Proyecto: “RESIDENCIAL ISABELLA GARDENS II”

Por medio de la presente, de acuerdo a lo establecido en el artículo 62 de Decreto Ejecutivo 1 del 1 de marzo de 2023, le solicitamos **información aclaratoria** al Estudio de Impacto Ambiental (EsIA) Categoría I, titulado “**RESIDENCIAL ISABELLA GARDENS II**”, a desarrollarse en el corregimiento de Alto Boquete, Distrito de Boquete, Provincia de Chiriquí, que consiste en lo siguiente:

Para continuar con el proceso de evaluación, presentó respuesta a la **NOTA DRCH-AC-488-02-2024**, donde se solicita información aclaratoria al Estudio de Impacto Ambiental (EslA) Categoría I, titulado **“RESIDENCIAL ISABELLA GARDENS II”**, proyecto a realizarse en el Corregimiento de Alto Boquete, Distrito de Boquete, provincia de Chiriquí

c. Las coordenadas del área afectar por la construcción del paso vehicular son las siguientes:

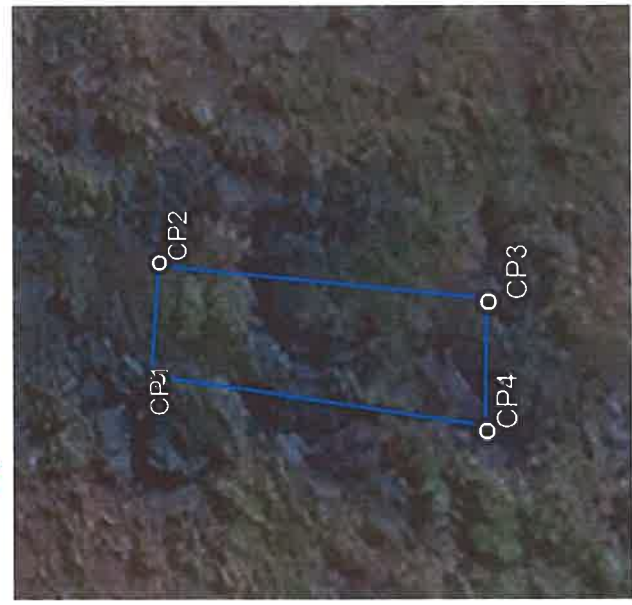
- Corregir, información presentada en el punto 4.0.
 - Indicar, metodología de trabajo para la construcción del paso vehicular.
 - Presentar, coordenadas del área afectar por la construcción del paso vehicular.

Punto 1:	Punto 2:	Punto 3	Punto 4
E=341508.82	E=341516.25	E=341515.09	E=341507.66
N=957581.54	N=957581.18	N=957557.21	N=957557.56
